**Atklāta konkursa „Ventspils brīvostas piestātnes Nr.12 būvniecība” ,
Id. Nr. VBOP 2013/2KF,
nolikuma skaidrojumi**

Skaidrojumi Nr.11

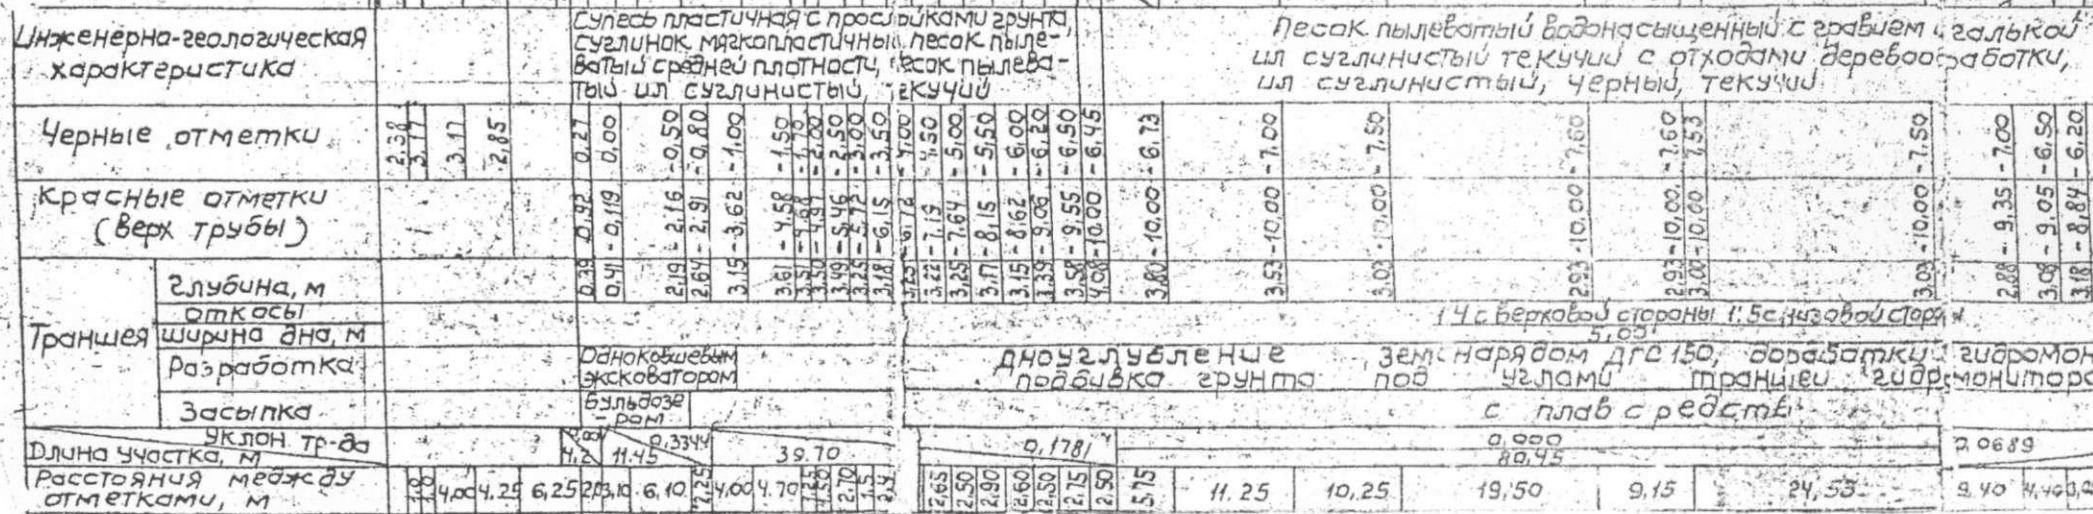
18. Projektā paredzēta čuguna dīķera ierīkošana. Projektā paredzētais ierīkošanas rādiuss ir maksimāli iespējamais dotajam cauruļu tipam, tāpēc var rasties nevēlami spriegumi un deformācijas, kas var novest pie cauruļu sienu bojājumiem. Rodas caurules noraušanas un zaudējuma risks. Palielinot rādiusu būs nepieciešama ieejas un izejas punktu pozicionēšanas maiņa, kas var prasīt caurules garuma palielināšanu, mainīt pieslēgšanas vietu (dziļumu) risinājumu, kā arī radīsies jautājumi saistībā ar zemes gabalu īpašumu. Tāpat projektā paredzēta čuguna caurules savienošana posmos pa 110 m, pielietojot lielāka diametra savienojošās uznavas, kas ievērojami palielinās urbšanas izdevumus. Alternatīvais risinājums, pielietojot polietilēna cauruli ir daudz drošāks un lētāks gan materiālu, gan darbu izmaksas ziņā. Lūdzam skaidrojumu, vai iespējams mainīt projekta risinājumu.

Ir pieļauts izbūvēt dīķera apvalkcauruli no polietilēna caurulēm ar šādiem parametriem – ārējais diametrs 630mm, sienu biezums 37,4mm, spiediena klase PN10, materiāls PE. Paredzot šo iespēju, Pretendentam iesniedzot piedāvājumu nolikuma pielikuma Nr.8 „Būvdarbu tāmes veidlapas” UKT (dīķeris) daļas 1.1.punkta 2.kolonnā jānorāda – „PE caurule (horizontālai vadāmai urbšanai), ārējais diametrs 630mm, sienu biezums 37,4mm, spiediena klase PN10”, savukārt šīs pašas daļas 4.1.punkta 2.kolonnā jānorāda – „PE caurules DN630 montāža ar horizontālo vadāmo urbšanas metodi”.

NOLIKUMA SKAIDROJUMI UR. 11
2. JAUTĀJUMS!

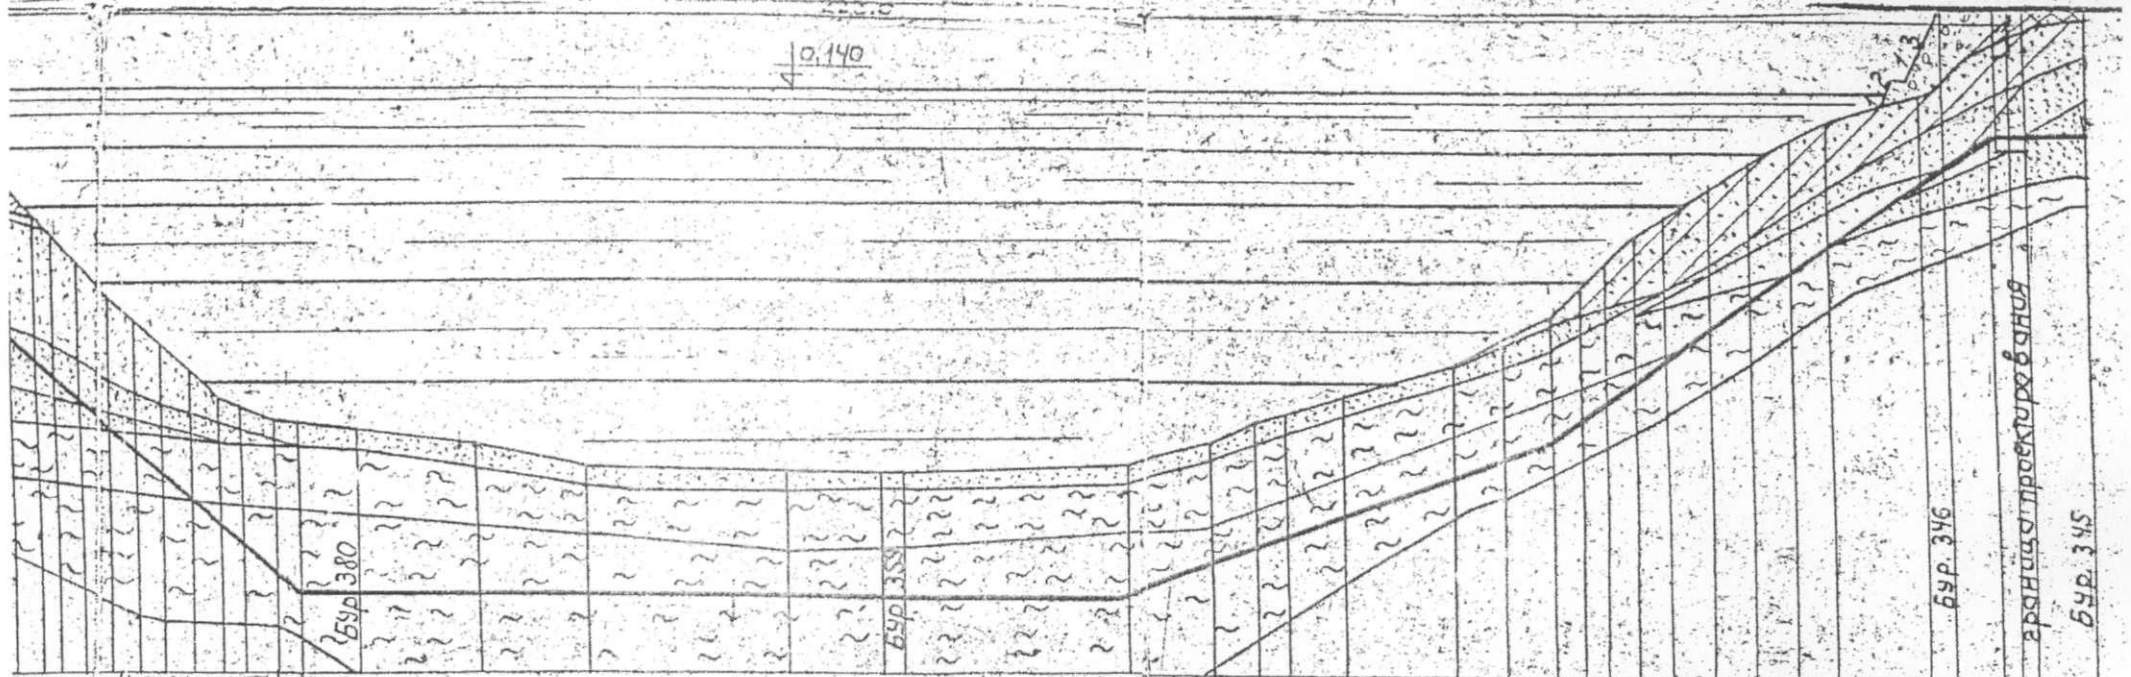
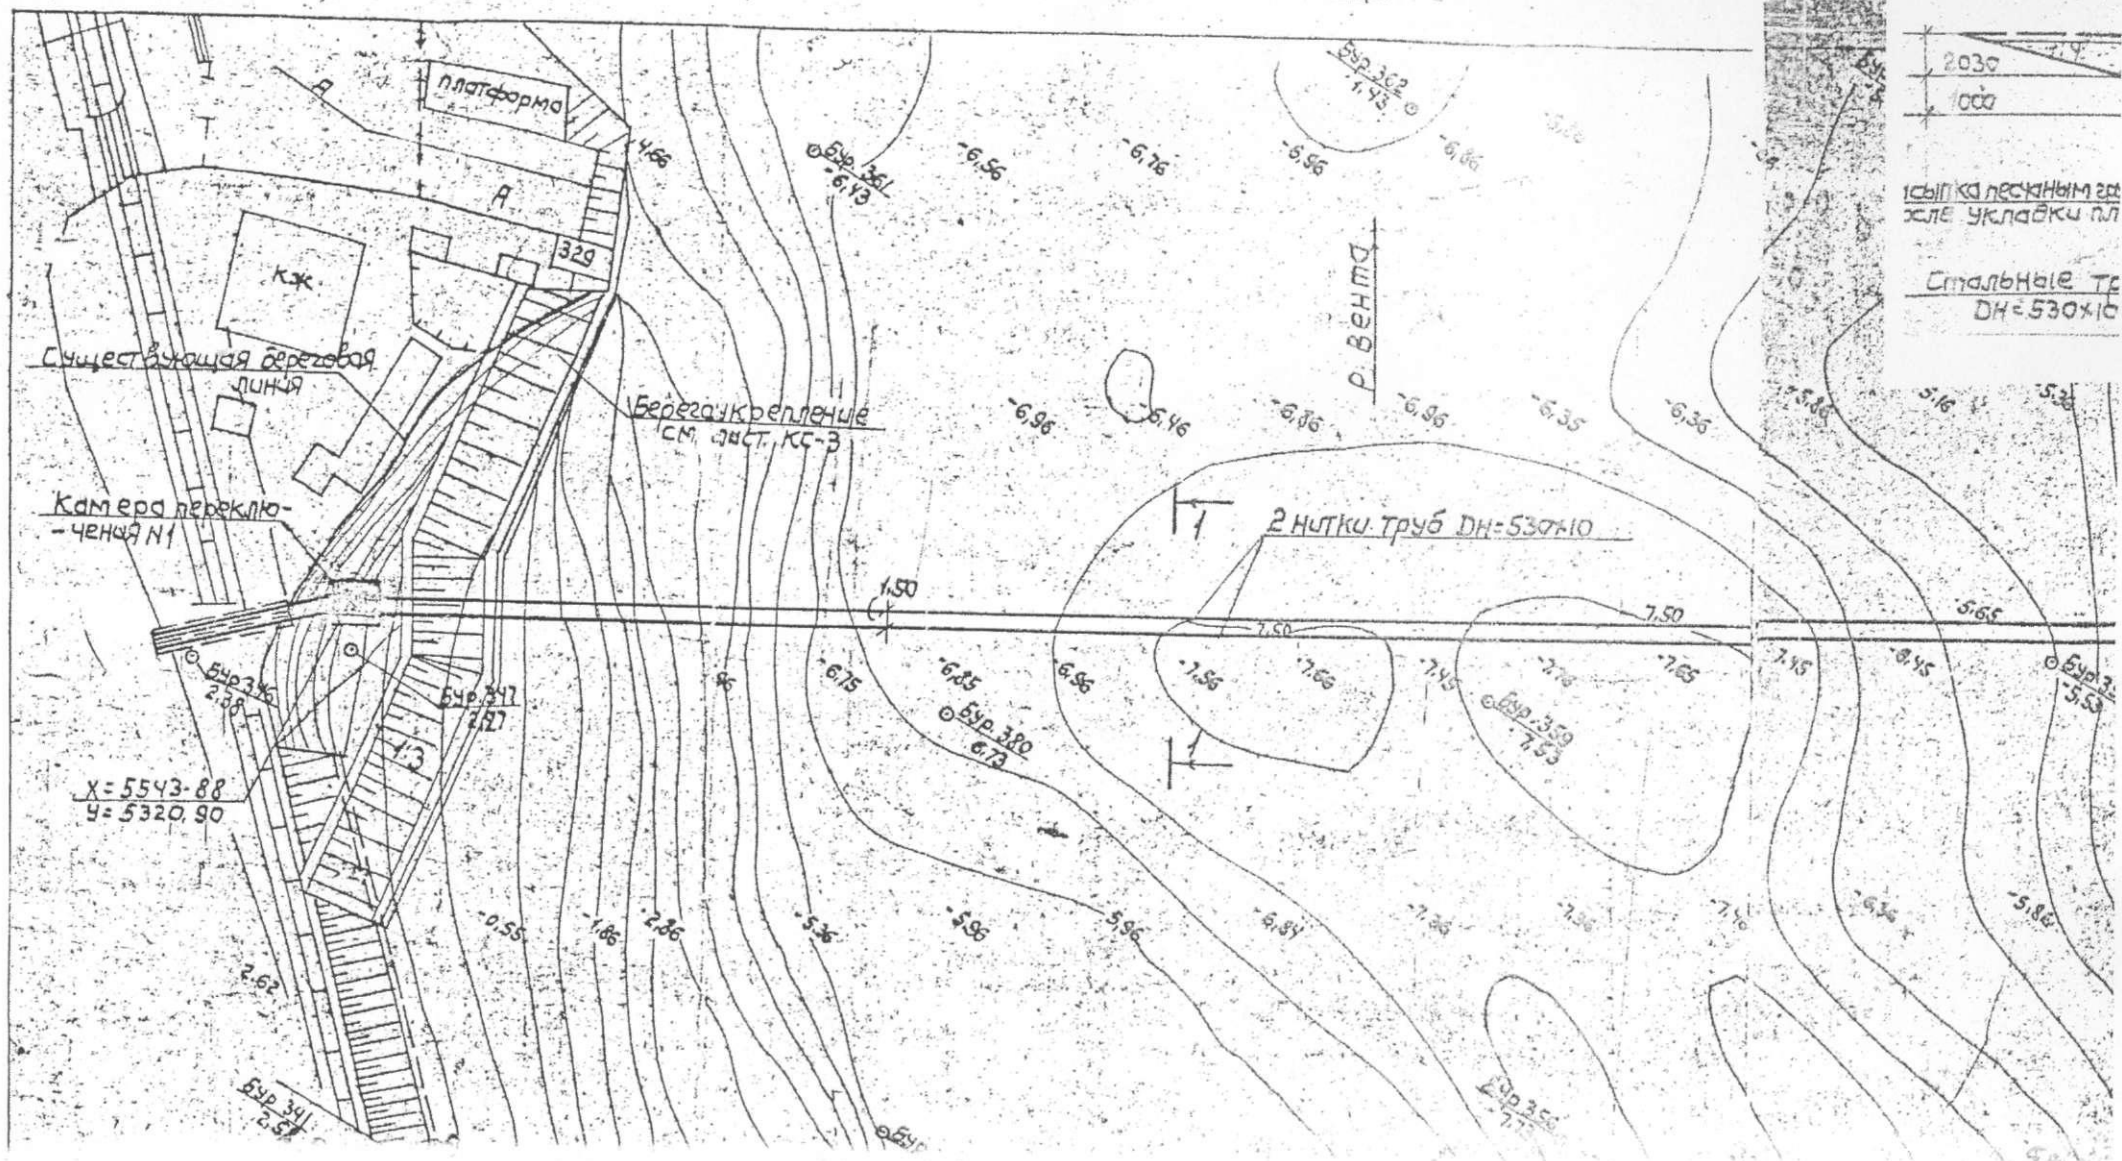
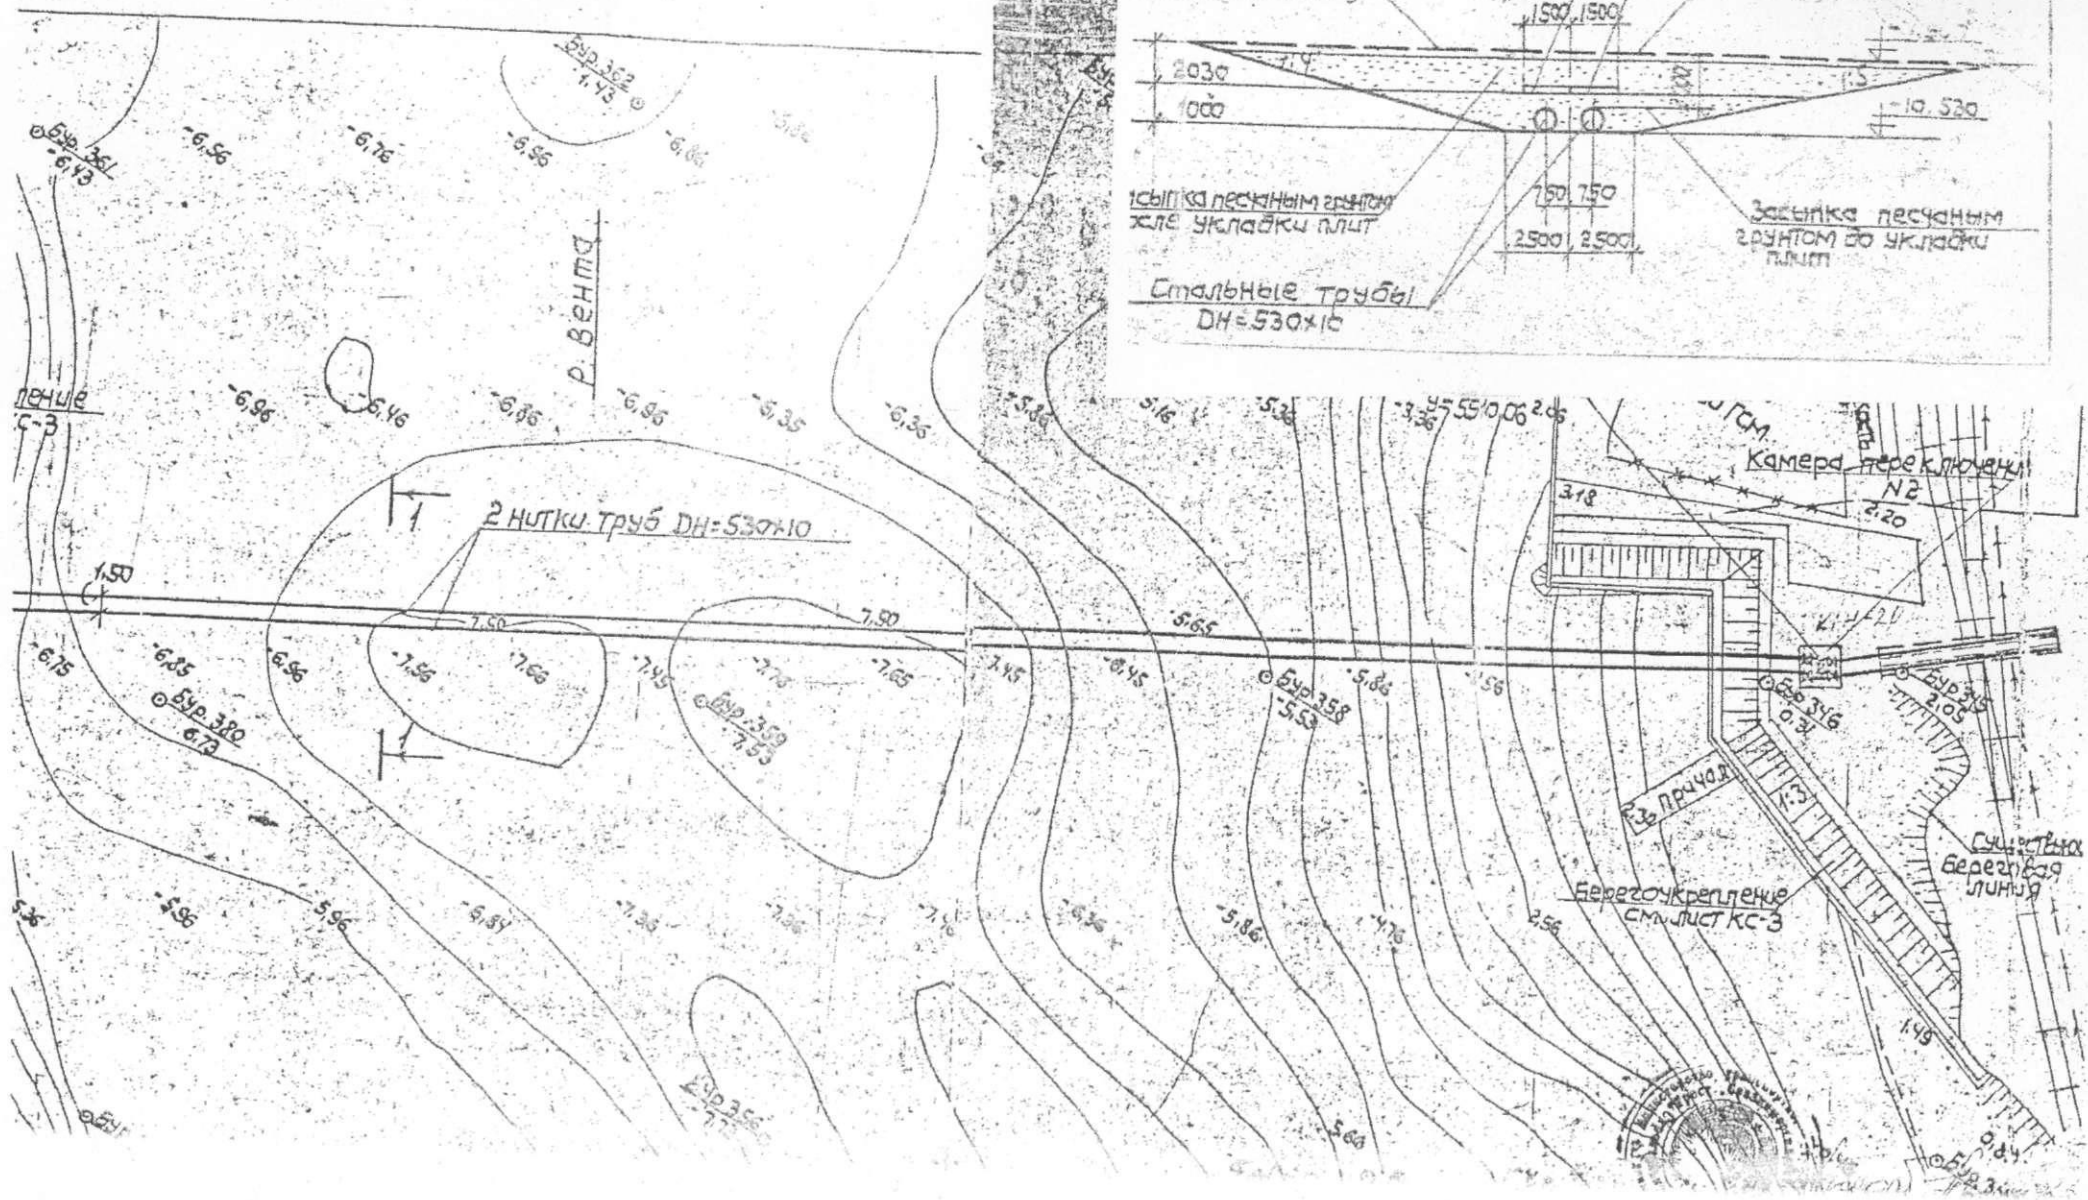
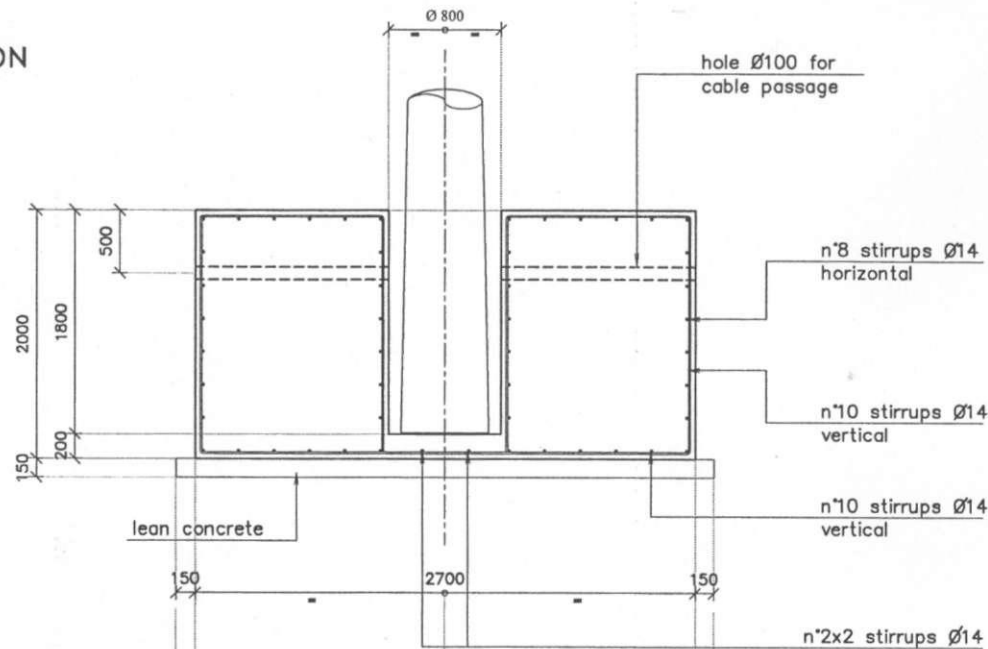
2. Saskaņā ar PSIA „Ūdeka” izsniegtajiem tehniskajiem noteikumiem p.3.5. esošo dīķeri ir jādemontē. Pielikumā Nr.8 (Būvdarbu tāmjū veidlapas) p.6.1. „Esošā sadzīves kanalizācijas spiedvada DN400 demontāža kreisajā un labajā krastā” ir iekļauts apjoms - 388m. Vai ir jādemontē dīķeri arī zem ūdens? Dīķera zemūdens daļas garums ir 428m, tāmē šie apjomi nav iekļauti.
Vai pēc cauruļvadu izjaukšanas materiālus būs jānodod PSIA „Ūdeka”, vai atgūtie materiāli būs Darbuzņēmēja īpašums?
Vai ir iespējams saņemt vairāk informācijas par esošo dīķeri (cauruļu materiāls, sienas biezums, dziļums ...)? Lūdzam skaidrojumu.

Projekts paredz piestātnes un tai piegulošās akvatorijas padziļināšanu līdz 12,5 metriem. Ņemot vērā to, ka akvatorijas zonā esošā dīķera iebūves dziļums mainās absolūtajās atzīmēs no apmēram -10,00 metriem līdz 0 metriem, tad veicot padziļināšanas darbus jāveic arī esošā dīķera demontāža. Informāciju par esošo dīķeri (diametrs, materiāls, plāns, šķērsriezums u.c.) skatīt pielikumā.

15. JAVTĀGUMS

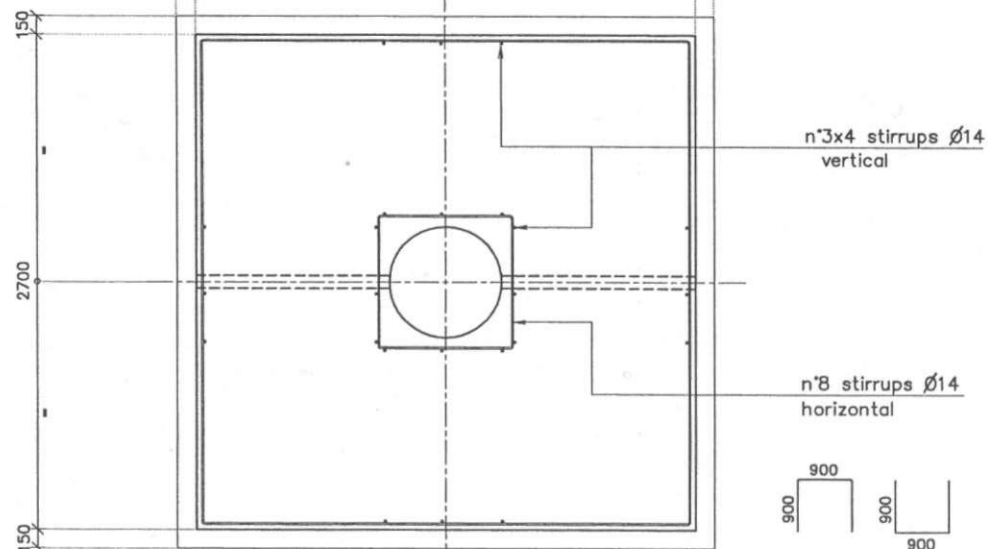
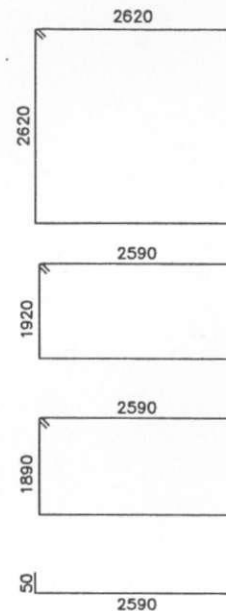
15. Projekta dokumentācijas sadaļā ELT ir tipveida pamata rasējums prožektora mastam L=25m. Stiprinājuma mezgli (vai detaļas) pamata atverēs projektā nav paredzētas. Projekta lapā „Moduls, piedāvājums # 1110-2011MI-V12P02” ir minēts, ka cinkota masta daļa ir iebūvējama uz vietas izgatavotā betona pamatā, metināts (pie kā?) atbilstoši EN 288 standartiem. Lūdzam skaidrojumu.

Pretendents var piedāvāt tehniskajā projektā paredzēto risinājumu vai ekvivalentu (līdzvērtīgu). Masta iebūve atbilstoši pievienotajai skicei.
